**Vysvětlení zadávací dokumentace č. 1**

V souvislosti se zadávacím řízením na veřejnou zakázku malého rozsahu na stavební práce „**Rekonstrukce bytu a výměna výplní otvorů objektu Mariánská čp. 210**“ zadávanou na základě Výzvy k podání nabídky MUCL/51430/2017 ze dne 6.6.2017 (dále jen výzva) zadavatel odpovídá na dotazy, které obdržel od dodavatelů následovně:

obr. 1

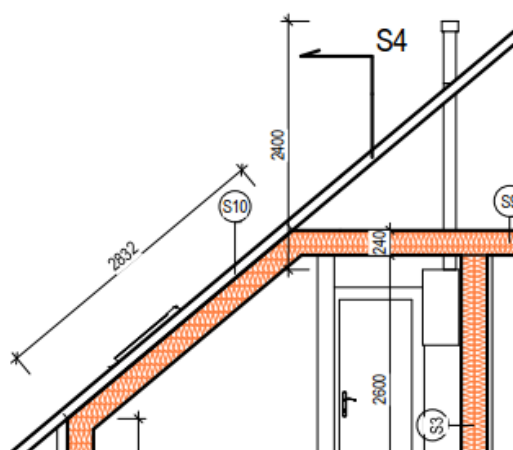
*Odkouření od kotle není v projektu nikde specifikováno. V rozpočtu je uvažováno v položce č.104 „napojení na odkouření od kotle včetně dodávky odkouření turbo“. Pro správnou kalkulaci této položky prosím o upřesnění délky odkouření.*

Délka odkouření bude do 2,5 m. Projektant upřesnil výkres D.1.1.b6, kde chybějící kótu doplnil – viz obrázek 1. Upřesněný výkres D.1.1. b6 zadavatel předá vybranému dodavateli po podpisu smlouvy o dílo
